改善箇所説明図

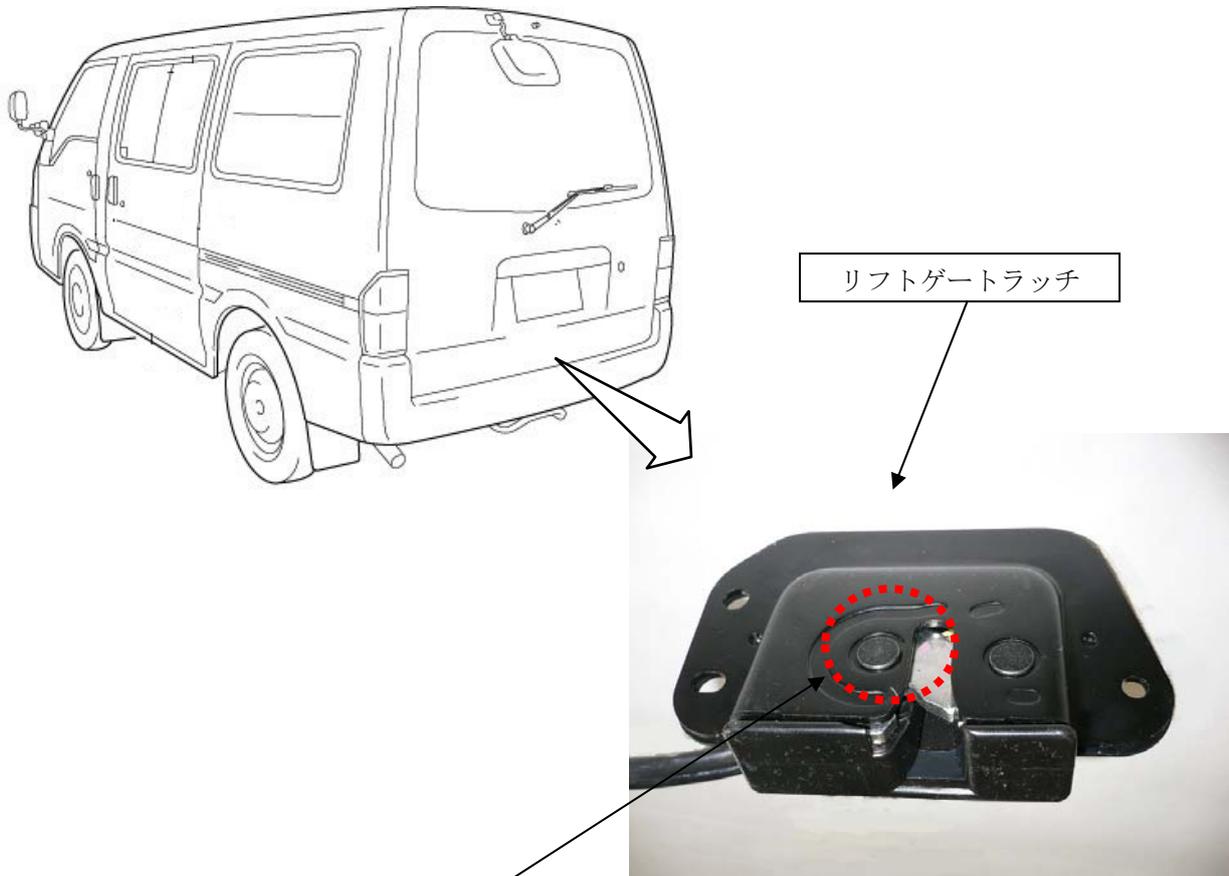
基準不適合発生箇所

リフトゲートのラッチにおいて、製造不良により当該ラッチ内部の部品寸法が不適切なため、ロック機構が正常に作動せず、リフトゲートが完全にロックしないことがある。そのため、最悪の場合、走行中にリフトゲートが開くおそれがある。

改善の内容

全車両、リフトゲートラッチを良品に交換する。

識別：リフトゲートラッチに黄ペンを塗布する。
